Modificación del tensor de cadena de distribución

Debido a estudios realizados sobre el comportamiento del tensor de la cadena de distribución, se optó por modificar su sistema de trabajo, de esta manera la vida útil de los componentes del sistema de distribución aumentará considerablemente.

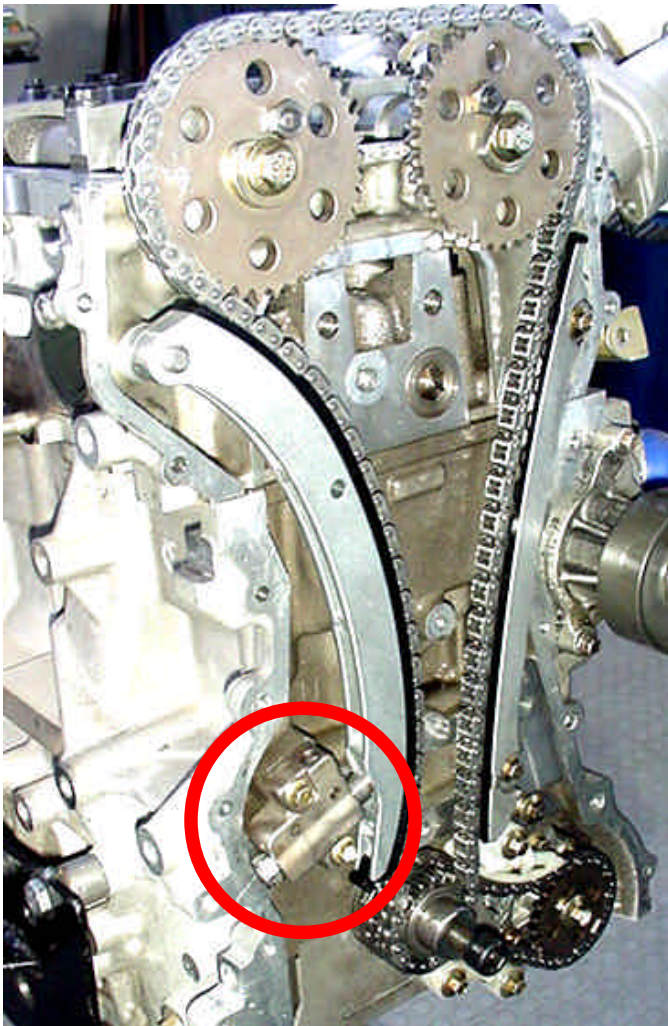
Rellenar con
soldadura *1

*1 es muy importante asegurar estanqueidad

Sacar con mecha *2

*2 el tapón no es roscado

Hacer rosca ¼ 20H
